## 第4章 計画段階環境配慮書についての意見と事業者の見解

## 4-2 配慮書についての住民等の意見の概要及び事業者の見解

### 4-3 配慮書についての知事の意見及び事業者の見解

図 4-3.1 眺望景観の変化の予測結果（国見山）

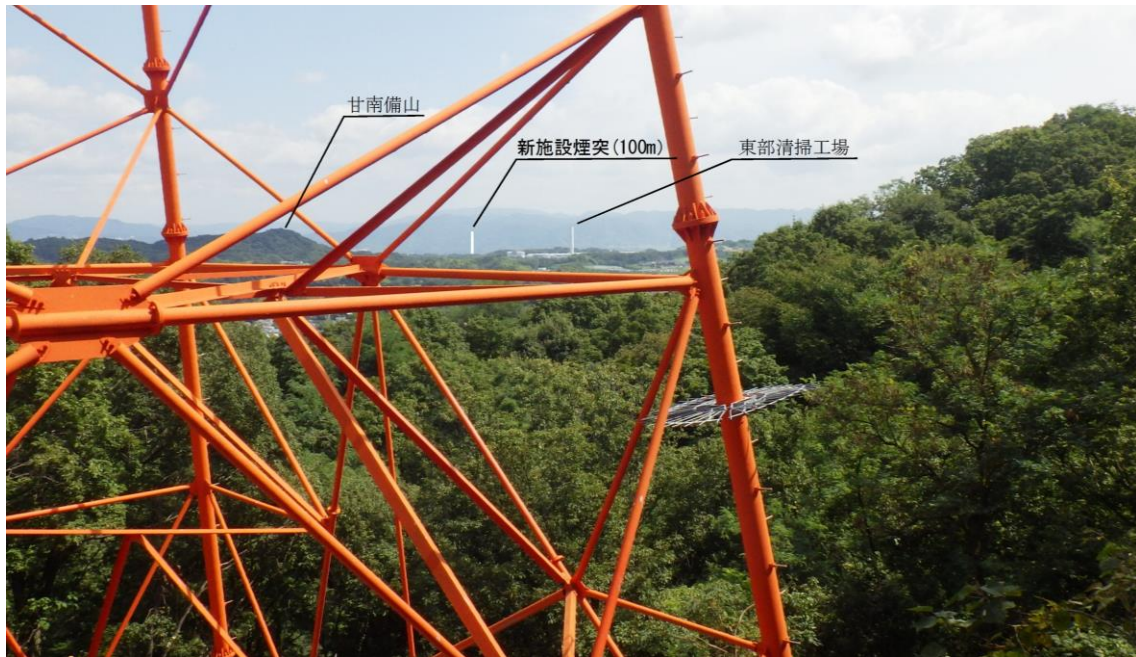
知事の意見	事業者の見解
煙突及び建物の景観については、遠い眺望点からの評価だけにとどまらず、近景についても適切な地点を選定し、調査等を行うこと。なお、国見山からの眺望については、明確に視認できる地点が存在することから、適切な地点を再調査した上で、予測及び評価を行うこと。	煙突及び建物の景観については、国道307号沿道などの近景のほか、人々が日常的に利用している場等を調査地点として選定し、調査等を行います。 国見山からの眺望については、視認できる地点の眺望に鉄塔が含まれ新施設煙突は目立ちにくく、仰角の変化は指標を下回ります。また、眺望地点はハイキングコースでは無く、鉄塔管理通路であることから、眺望景観への影響は小さいものと考えます(図4-3.1及び図4-3.2参照)。
建物・煙突の色彩やデザインは、地域景観との調和に留意して決定するとともに、敷地内の緑化も十分検討すること。	建物・煙突の色彩やデザインは、地域景観との調和に留意して決定します。 また、敷地内の緑化も検討します。

国見山からの眺望については、図 4-3.1に示すとおり視認できる地点の眺望に鉄塔が含まれ新施設煙突は目立ちにくく、仰角の変化は0.1度であり指標の18度を下回ります。

また、国見山から視認できる眺望地点は、図 4-3.2に示すとおりハイキングコースから分岐した、鉄塔管理通路であることから、眺望景観への影響は小さいものと考えます。
